悠然居项目景观及雨污水工程合同

3、附件三、《答疑及回复》

悠然居项目景观及雨污水工程答疑及回复二（2024.6.25）

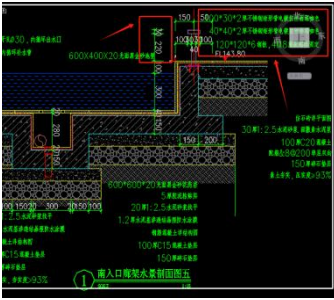
8. LD-3.09 南入口廊架水景图中，如下图黄色框选部分的标注，廊架天花的材质是否应该为 2.5 厚热镀锌钢板，深咖色氟碳漆，此处标注是否有误，请复核。

设计回复：按图纸施工。

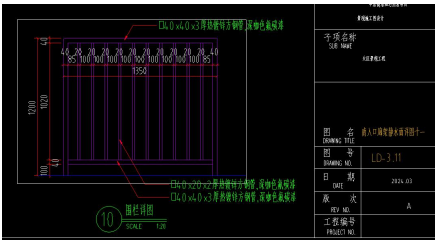
9. 南入口廊架静水面详图十一 LD-3.11 中的栏杆高度为 0.25m 高，此项未在清单工程量中列出，请补充。

成本回复：清单已修改

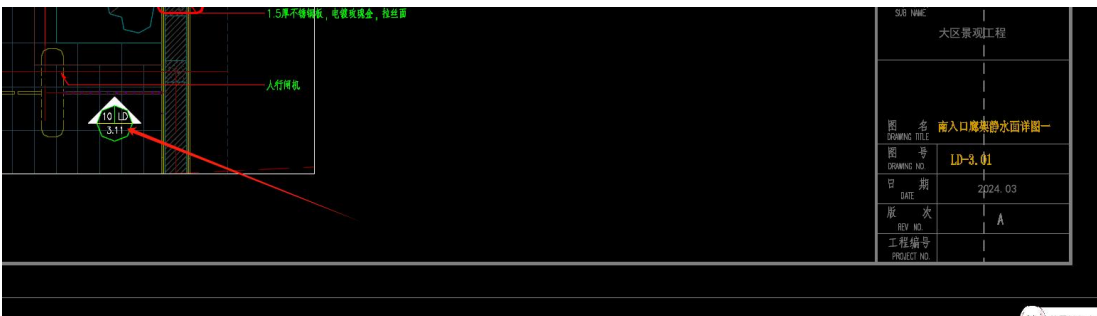
10. 南入口廊架静水面详图十一 LD-3.11 中的围挡详图未找到相对应的位置，请指出。

设计回复：见 LD-3.01 索引

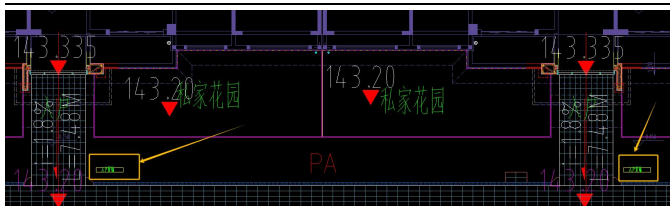
12. 长者活动区、售楼部后院、伊水潺韵的 1.2 厚水泥基渗透结晶型防水涂膜上层的 20 厚 1:2.5 水泥砂浆找平漏项，请补充。

成本回复：长者活动区已修改，售楼部后院、伊水潺韵在水池底部铺装中包含

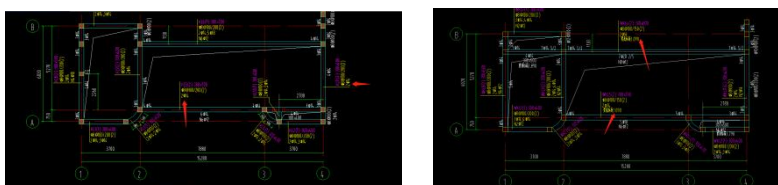
13. 大区景观设计总平面图中显示每个入户单元门口均有一个入户景墙，如下图黄色框选部分，但详图及工程量清单中没有此项节点，是否已经取消，不在景观施工范围内，请明确。

工程成本结合回复：自行深化，已考虑

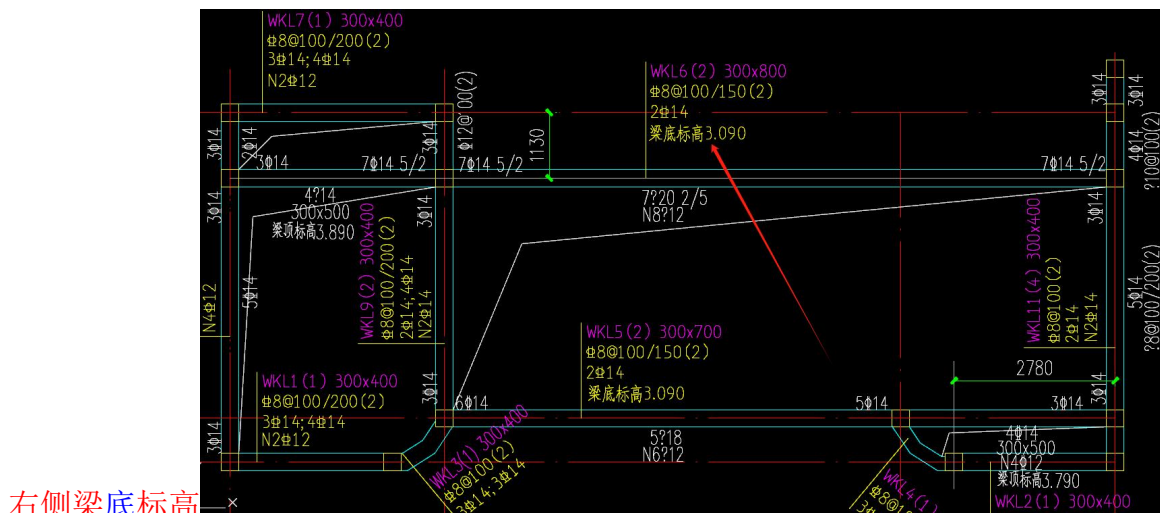
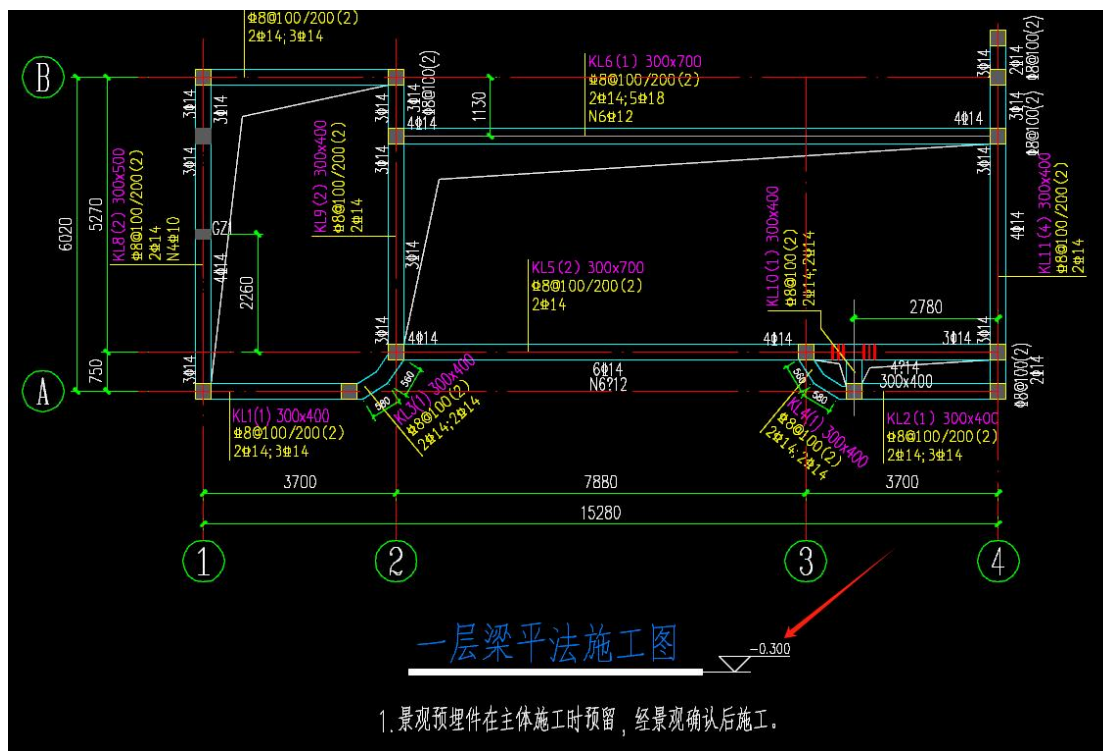
14. 南入口门楼结构图一层梁和屋面梁配筋图标注不清楚，无法判断具体位置的配筋，请明示。

设计回复：设计回复：左侧地梁顶标高-0.30；

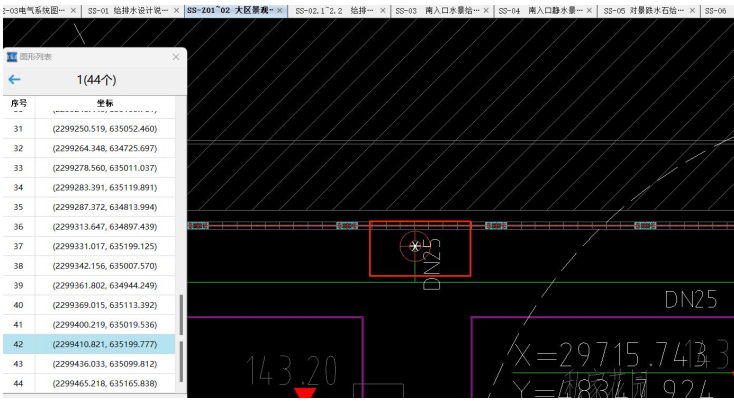
12、快速取水器给排水总平面图上为 44 个，招标清单为 42 个，以哪个为准？

成本回复：44 个，已修改，已标注颜色；

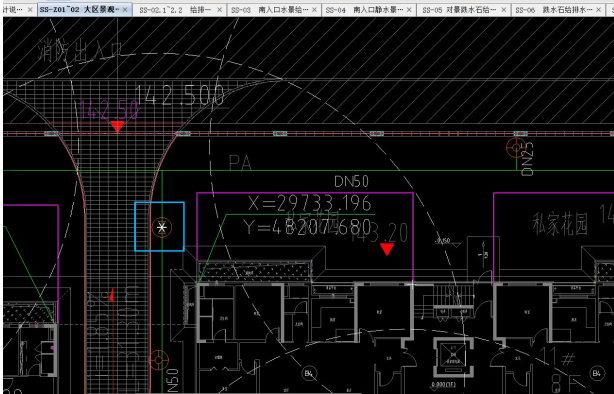
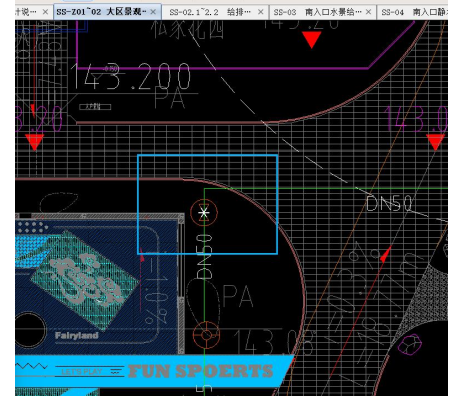
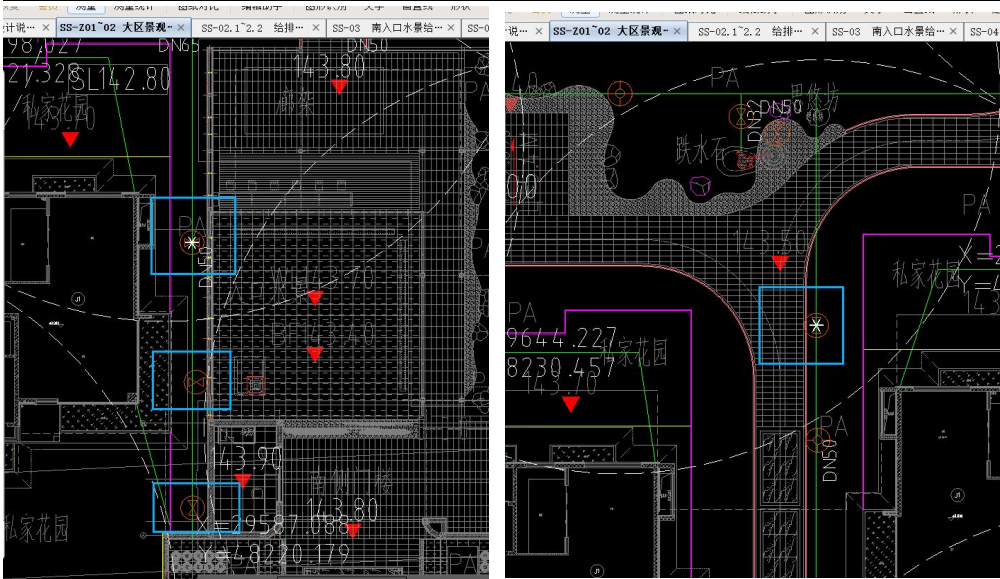
13、招标清单中闸阀 DN50 的数量为 5，图纸上为 6 个，以哪个为准？对应的简易阀门井的数量有误。

成本回复：入口水景处没有闸阀，清单无误；

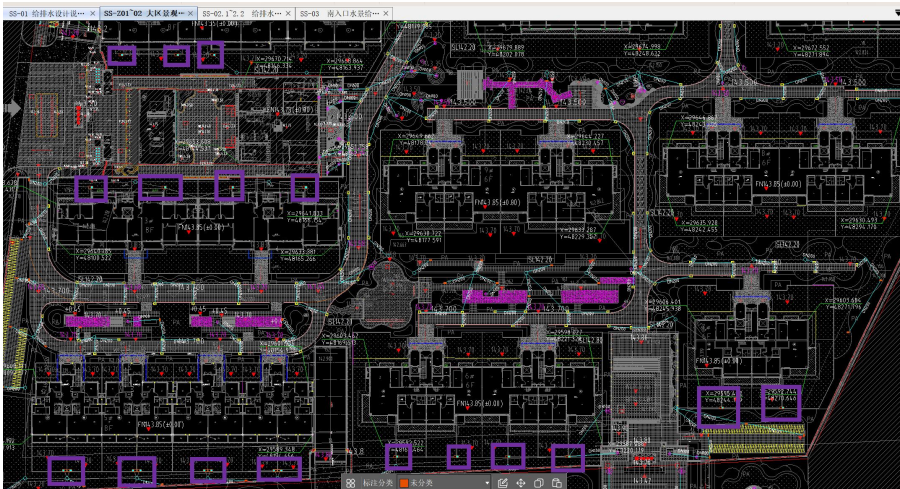
15、铸铁雨水口图纸数量为 21 个，招标清单中为 4 个，清单工程量不足，请调整。

成本回复：详见清单报价说明中景观计算范围第四条即景观排水按景观图纸计入，从雨水主管网井(不含)至雨水口(不含)的施工，与外网重叠雨水口部分计入外网，清单无误。

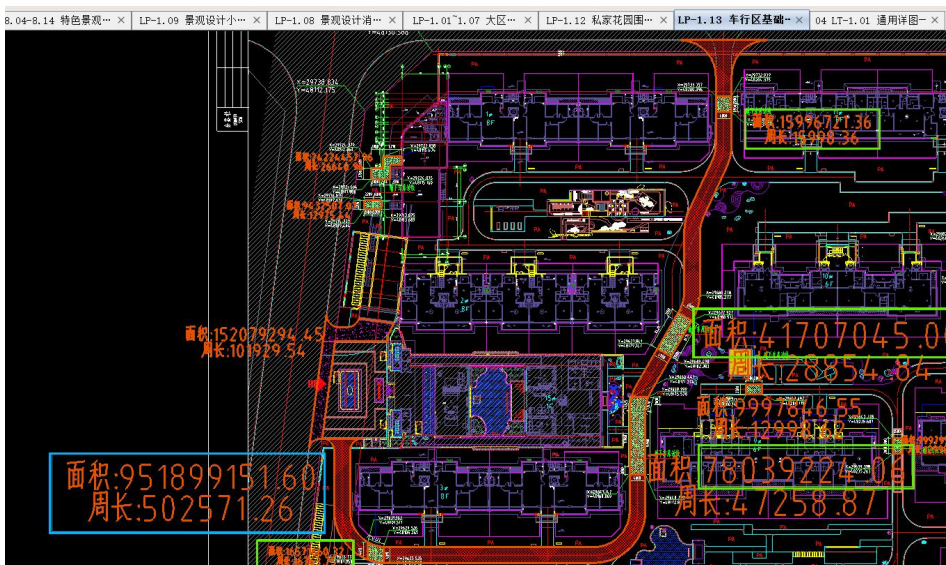
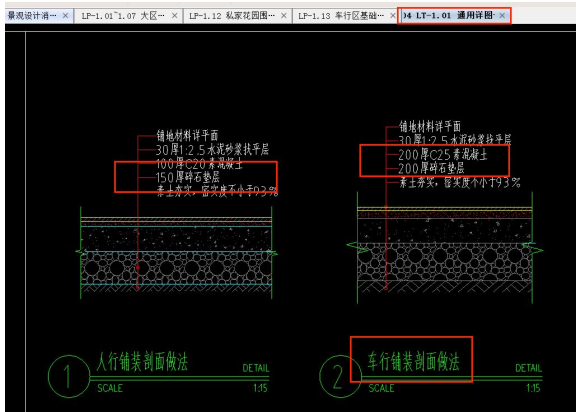
20、车行铺装与沥青铺装的碎石垫层厚度为 200 厚, 200 厚碎石垫层的工程量不足, 应为 $(951.9-16.57-16-41.71-78.04) * 0.2 + 511.97 * 0.2 = 262.31m^3$. 且招标清单中缺少硬质车行铺装的砼垫层 (200 厚 C25 素混凝土)

成本回复: 清单已修改

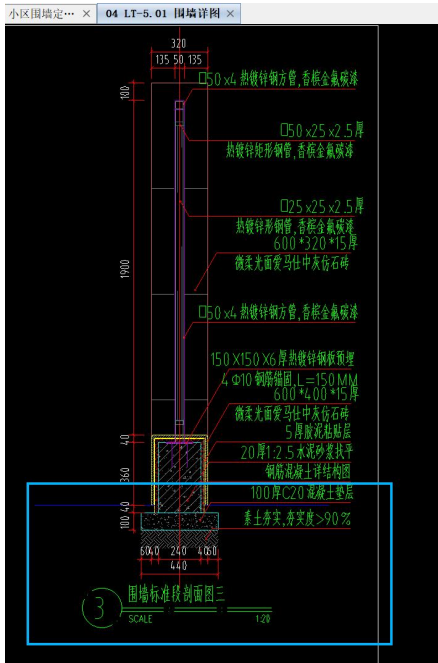
21、围墙标准段剖面图三的地下埋深仅 140mm，是否合理？

成本回复: 围墙实体部分有深埋基础, 铁艺下为地梁

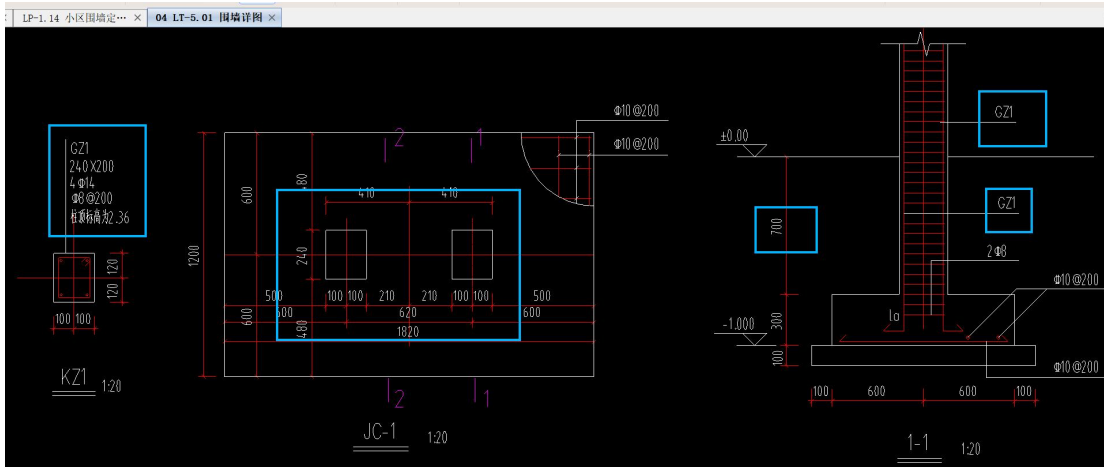
22、围墙详图中构造柱的工程量为 $102 \times 2 \times 0.24 \times 0.4 \times (2.36 + 0.7) = 59.93\text{m}^2$ ，招标清单为 36.72m^3 ，工程量不足，请调整

成本回复: 工程量无误

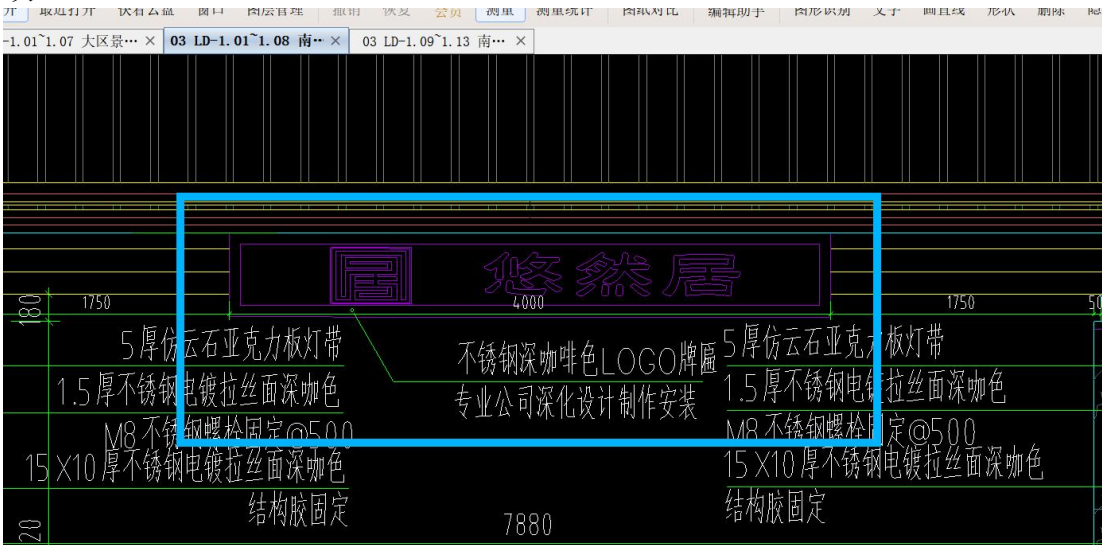
23、LD-1.01~1.08 南入口门楼详图中未提供 LOGO 牌匾具体工艺要求, 请提供。且招标清单工程量有误 $4 \times 0.56 = 2.24m^2$

成本回复: 工程量无误

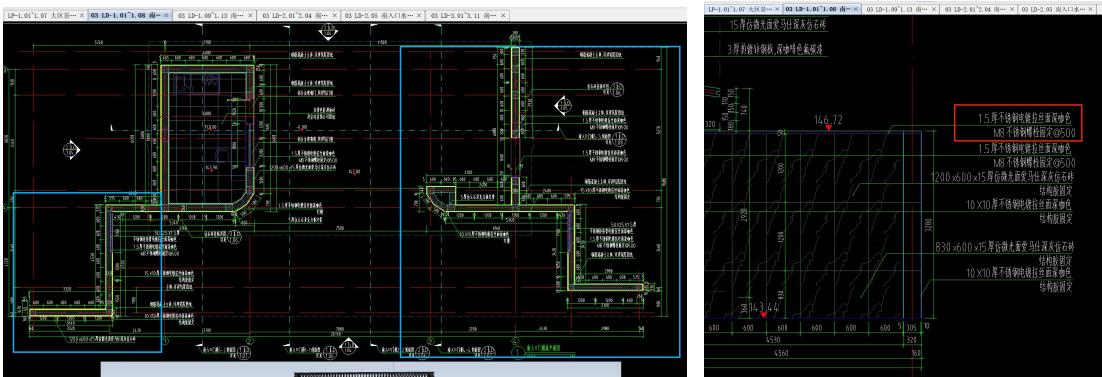
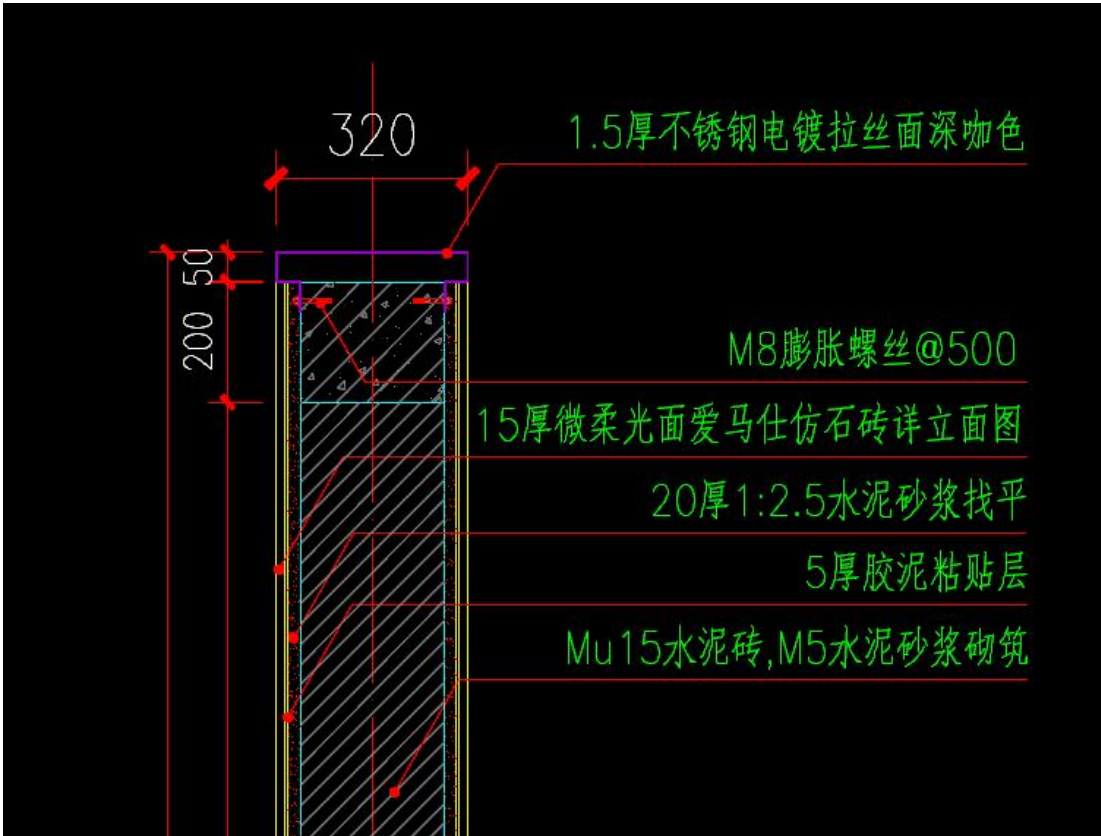
24、LD-1.01~1.08 南入口门楼详图中未提供景墙墙体剖面图, 无法知晓 1.5 厚不锈钢电镀拉丝面深咖色是如何布置的? 墙体顶部是否有爱马仕深灰仿石砖及不锈钢板共同铺贴还是仅不锈钢板装饰? 请补充相应景墙剖面图纸

设计回复:

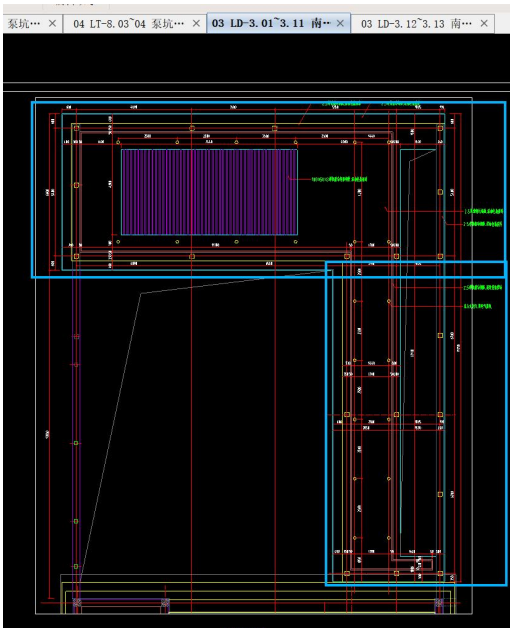
30、LD-3.01~3.11 南入口廊架静水景详图中廊架顶棚工程量为 $6.6 \times 16.17 + (19.75 - 6.6) \times 4.73 - 1.52 \times 17.17 - 7.44 \times 3.6 = 116.04 \text{m}^2$, 工程量不足, 请调整。

成本回复: 工程量无误

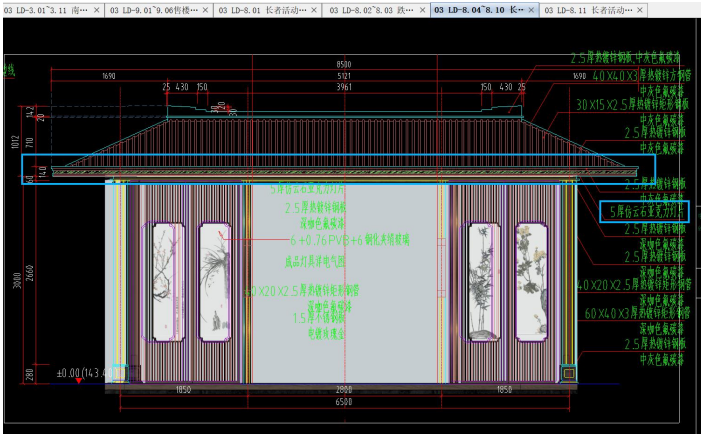
31、LD-3.11/10 南入口廊架静水景详图中围栏详图 H1200mm 且规格与清单描述不一致, 以哪个为准? LD-3.08 南入口廊架静水面详图八(凹墙面)中不锈钢金属字有 28 个, 招标清单中国遗漏两个字, 请调整。

成本回复：清单已修改

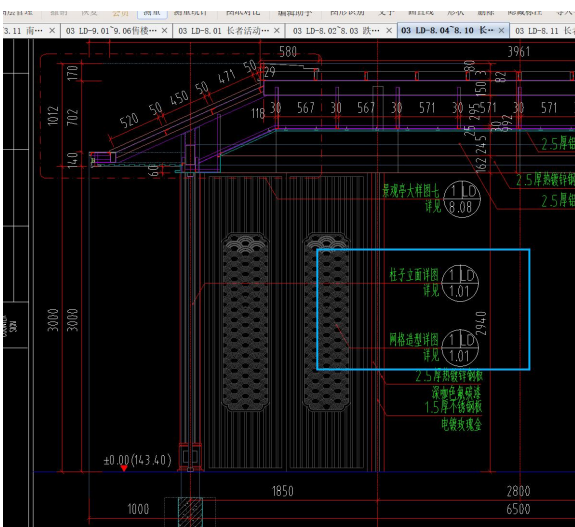
34、LD-8.04~8.10 长者活动空间景亭详图中网格造型索引详图不存在，请补充详图

设计回复：笔误，无此索引。

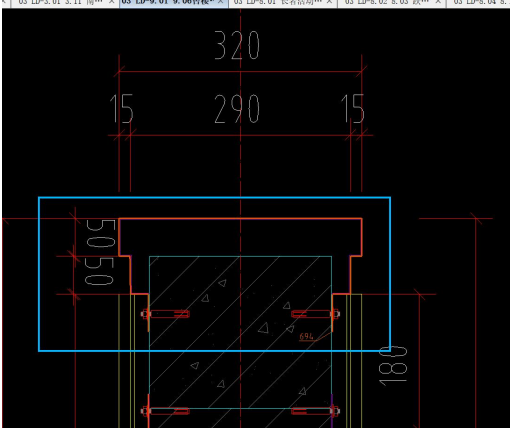
35、LD-9.01~9.06 售楼部后院详图中景墙顶部 1.5 厚不锈钢电镀拉丝面玫瑰金（展开应为 694mm）（墙顶部），但招标清单按 650mm 计入，工程量计算有误，请调整。水池的涂膜防水未计入工程量，

请调整。2.5 厚仿爱马仕深灰铝单板工程量应为 $0.612 \times 0.4 + 0.43 \times (0.54 + 3 + 1.2) \times 2 = 4.32m^2$ ，工程量不足，请调整。

成本回复：清单已修改

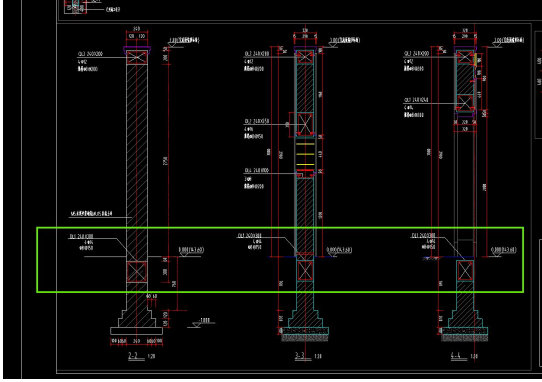
37、LD-9.01~9.06 售楼部后院详图中景墙地梁 DL1 混凝土工程量及对应钢筋工程量未计算, 混凝土工程量应为 $(23.37 + 5.76 \times 2 - 1.2 \times 2) \times (0.24 \times 0.3) = 2.34m^3$, 请补充。

成本回复: 工程量在圈梁中包含

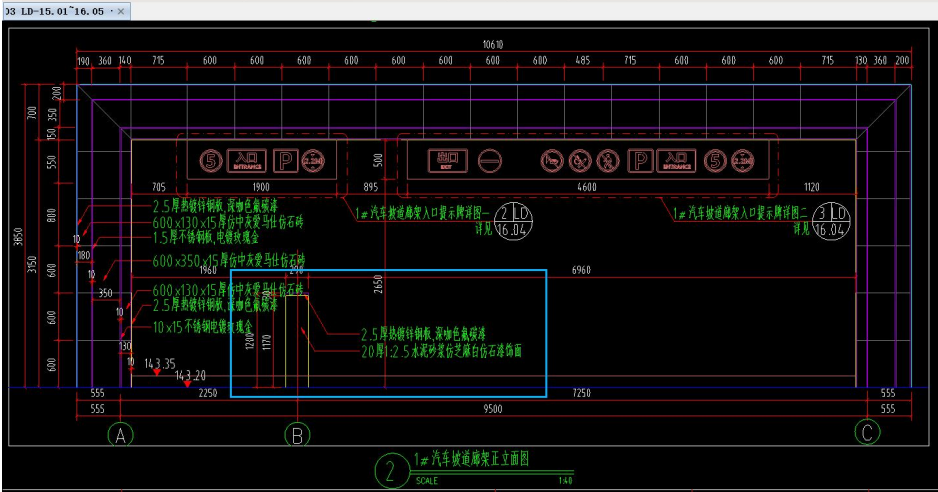
40、LD-15.01~16.05 2#1#汽车坡道廊架详图中 1#汽车坡道廊架里机动车道与非机动车道交界处的矮墙的结构和面层是否属于景观施工范围? 如果属于, 招标清单漏项。

工程先回复，然后成本回复：属于景观施工范围，补充清单

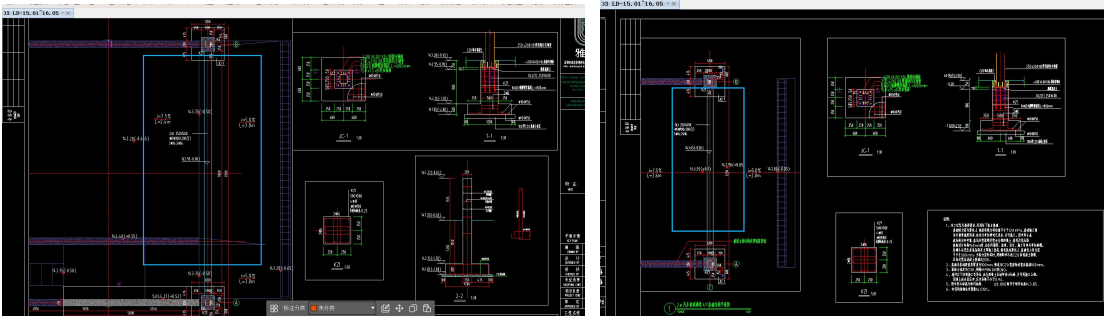
41、LD-15.01~16.05 2#1#汽车坡道廊架详图中漏计算地梁 DL1 对应的混凝土及钢筋、垫层等工程量，请调整。且 C30 混凝土墙工程量应为 $5*0.25*(0.65+1.7)=2.94m^3$ ，工程量不足，请调整。

成本回复：清单已修改

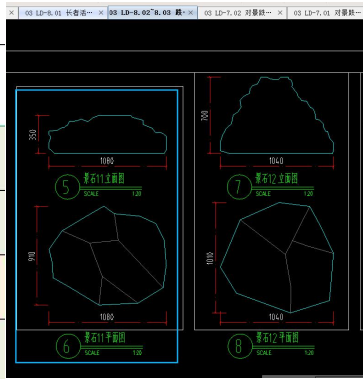
42、LD-7.01 对景跌水石景观区平面图及 LD-8.01 长者活动空间详图中均包含景石 20、景石 21，但是招标清单只计入了一个，清单漏项，请补充。且景石 11 的尺寸图纸与清单不一致，以哪个为准？

成本回复: 清单已修改

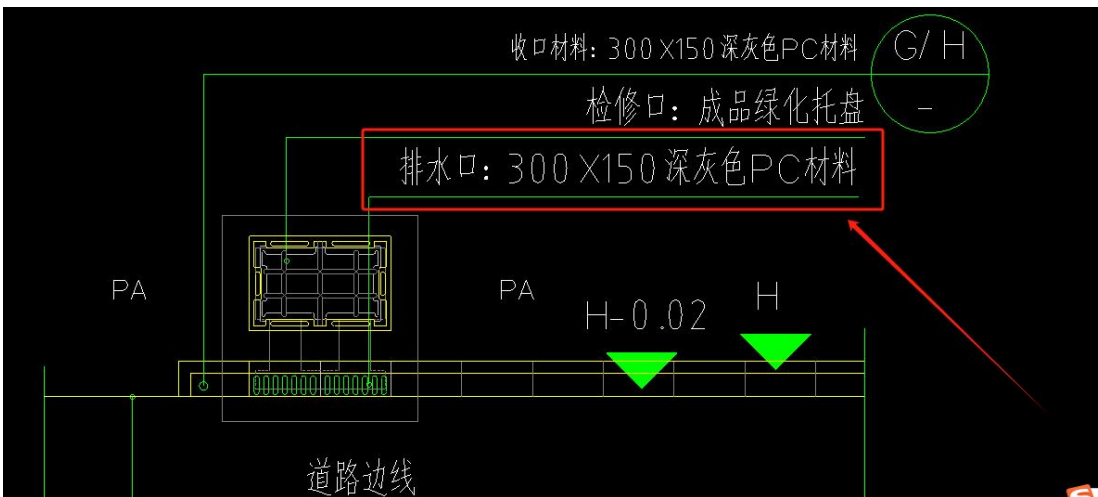
52、04 LT-14.01 导水槽及排水沟详图，请明确排水口盖板厚度。

设计回复：见下图，

与导水槽厚度一致。
